TRATTA A.V. /A.C. TERZO VALICO DEI GIOVI PROGETTO ESECUTIVO

**ADEGUAMENTO S.P. 161 DELLA CRENNA
Imbocco Galleria lato Gavi – Rapporto di modifiche tecniche**

COMMESSA	LOTTO	FASE	ENTE	TIPO DOC.	OPERA/DISCIPLINA	PROGR.	REV.
I G 5 1	0 1	E	C V	R M	G A S N 0 0	0 0 1	A

Figura 1: Categoria stradale C1 – Dimensioni carreggiata e banchine

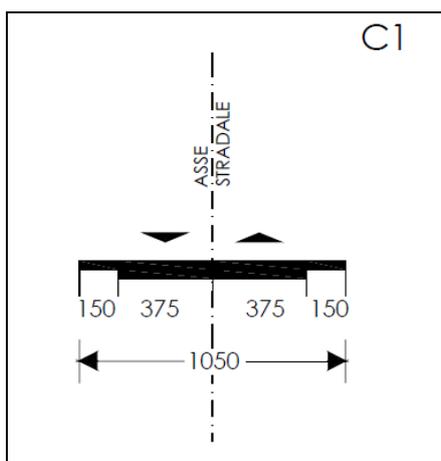
La S.P. 161 della Crenna è una strada di categoria C1. In fase di Progetto Definitivo la galleria prevedeva una sede stradale di larghezza pari a 9.50 m con corsie di marcia di larghezza ridotta rispetto al tracciato a cielo aperto. Una strada di categoria C1, extraurbana secondaria, con carreggiata unica bidirezionale ha 2 corsie di marcia di larghezza 3.75 m ciascuna con banchine di larghezza 1.50 m.

Il Progetto Esecutivo ha previsto la modifica delle dimensioni in larghezza della galleria da 9.50 m a 10.50 m per consentire un innesto congruente con la viabilità esistente, di categoria C1. Questa modifica ha influenzato la progettazione esecutiva sia della carpenteria sia dei sistemi di armatura predisposti per far fronte allo stato tensionale negli elementi strutturali, determinando inoltre una quota di fondo scavo minore rispetto al Progetto Definitivo. Quest'ultimo aspetto ha coinvolto anche la progettazione delle strutture di sostegno degli scavi per la realizzazione delle strutture definitive.
